BULLETIN TECHNIQUE

Date: 29. avril 1999

1. Nouvelle suspension sur les pompes de régénération

2. Bandes caoutchouc

Fig. 1. La nouvelle suspension des pompes de régénération

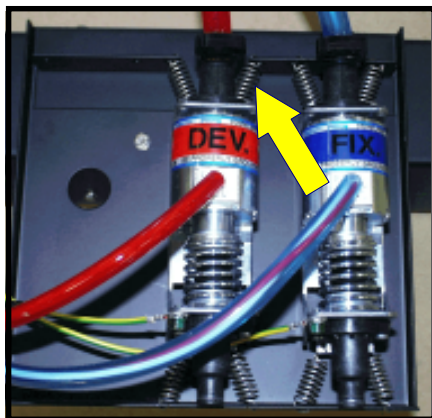
2. Depuis le 1er avril 1998, la suspension des pompes de régénération a été modifiée. Sur la nouvelle suspension, les pompes sont montées avec des ressorts au lieu d'un bloc caoutchouc.

L'avantage de cette nouvelle suspension est une diminution du bruit et des vibrations ainsi qu'une amélioration du rendement de la pompe.

Les développeuses fabriquées avant avril 1998 peuvent être avantageusement mises à jour avec ce nouveau système. Le support de pompe a la référence no. 117335 et le ressort no. 912603 (8 ressorts sont nécessaires). Voir fig. 1.

A cause du rendement supérieur, une mise à jour demande un nouveau calibrage de la pompe. Le calibrage peut être fait en suivant les instructions de la section 5 du livre d'instructions.

Fig. 2. bandes caoutchouc

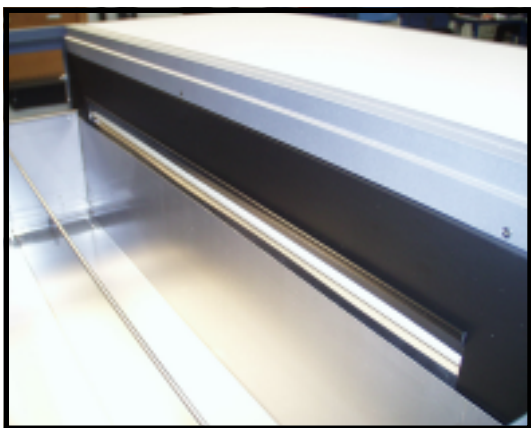
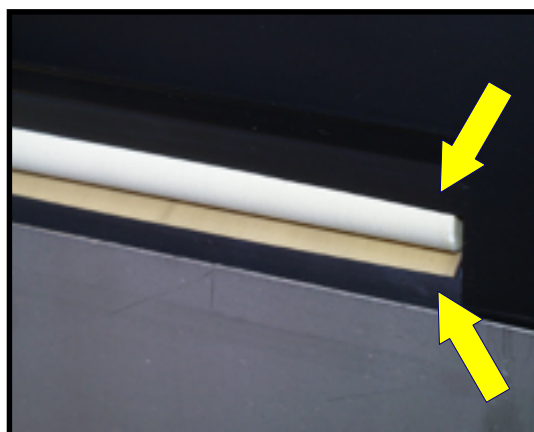
2. Sur les développeuses fabriquées après le 5 janvier 1999, 2 bandes caoutchouc sont montées entre le rack lavage et le rack séchage. Le but de ces bandes caoutchouc est de minimiser le courant d'air chaud venant de la section séchage vers les sections humides.

Cette modification diminue la condensation des chimies.

Les développeuses fabriquées avant le 5 janvier 1999 peuvent avantageusement être modifiées. La bande caoutchouc a la référence no. 7105. (fig. 2 et 3).
